改善箇所説明図

室内非常口横座席を車両左後方向から見る

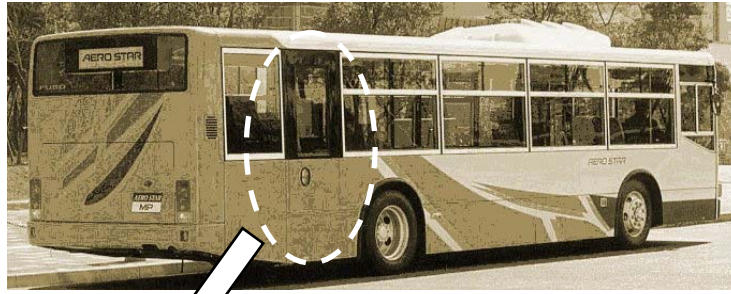
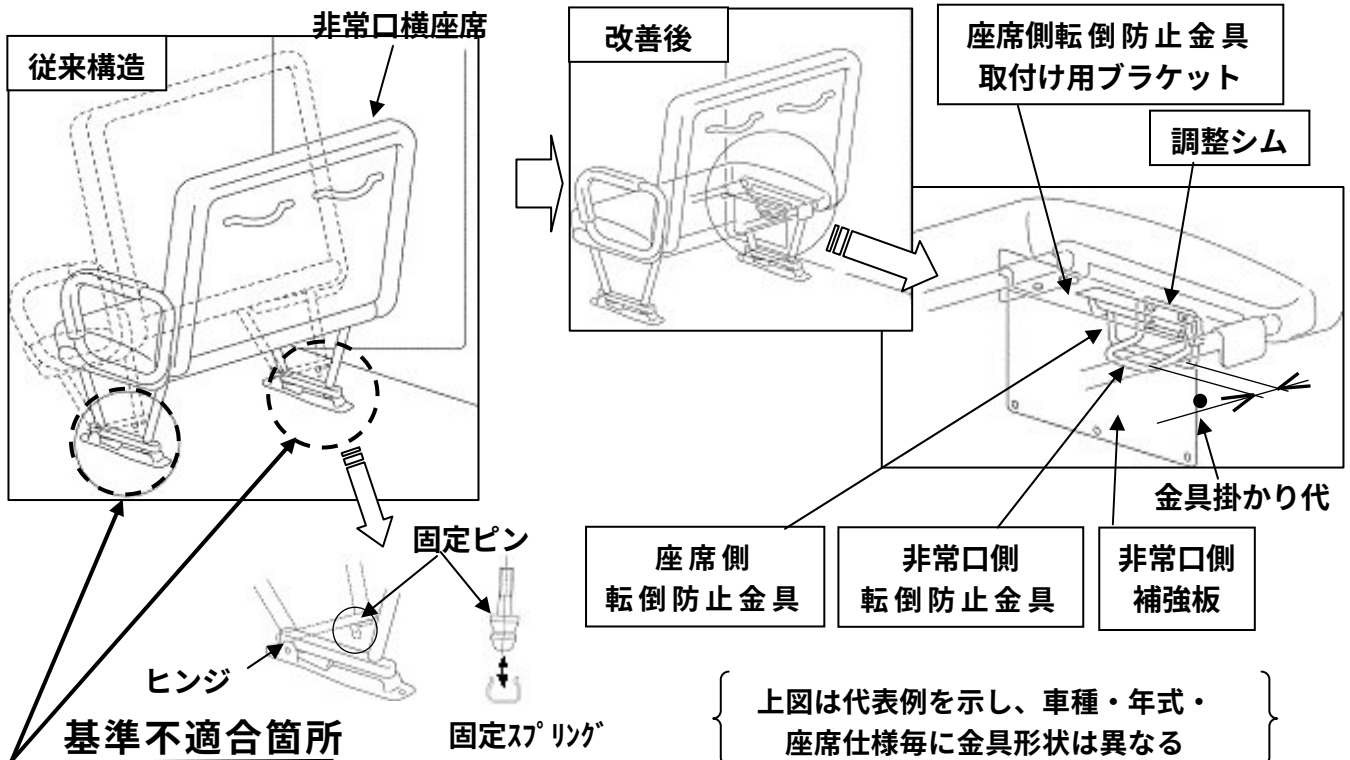
バスの非常口横の前転倒式座席において、転倒防止金具が取付けられていないものがある。
そのため、急ブレーキにより乗客が後方より当該座席に倒れかかるとヒンジの固定が外れ、最悪の場合、座席が転倒するおそれがある。

全車両、転倒防止金具を追加する。

注：□ は、追加部品を示します。
